Zgłoszone defekty

Wykaz zgłoszonych defektów:

Rysunek 1 Schemat poglądowy systemu

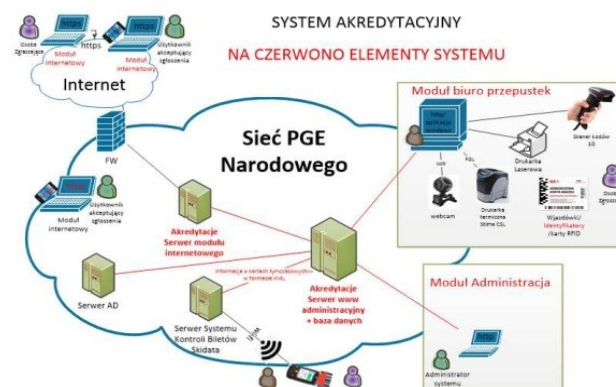
- 1 Tytuł: Niska jakość materiałów graficznych.
2. Opis defektu: Niewyraźne rysunki nawet przy przybliżeniu.
3. Klasyfikacja defektu: Bardzo poważny.
4. Kontakt do autora zgłoszenia: Monika Kasperczyk-Rosa, tel. 883-128-746.
5. Załączniki:

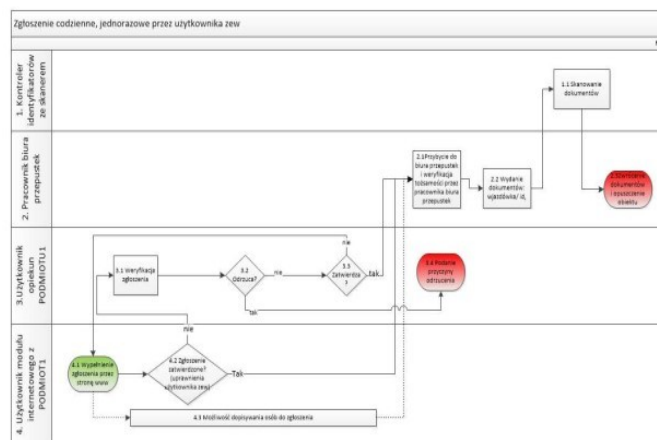
1. Tytuł: Niezgodność w nazewnictwie wydawanych identyfikatorów.
 2. Opis defektu: Na kartkach zapis dotyczy stref parkowania poziom „-2” natomiast w opisie jest zapis B2 z adnotacją o dostępie na ten poziom.
 3. Klasyfikacja defektu: Bardzo poważny.
 4. Kontakt do autora zgłoszenia: Monika Kasperczyk-Rosa, tel. 883-128-746.
 5. Załączniki:
3. Wjazdówka zwrotna (zwracana przed wyjazdem). Wykorzystywane dwie kategorie wjazd_zwrotna, wjazd_zwrotna_B2 (z dostępem na parking B2). Są to zalaminowane kartki A4 z kodem kreskowym:

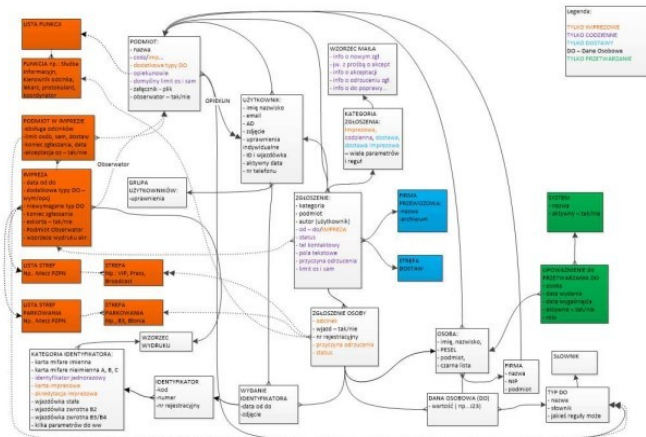
1. Tytuł: Niespójność kart imprezowych dla SM, SI, SP i KO.
2. Opis defektu: Na karcie SM brakuje znaku optycznego jaki znajduje się na kartach SI i SP. Nie ma wizualizacji karty KO Kierownika Odcinka.
3. Klasyfikacja defektu: Bardzo poważny.
4. Kontakt do autora zgłoszenia: Monika Kasperczyk-Rosa, tel. 883-128-746.
5. Załączniki:
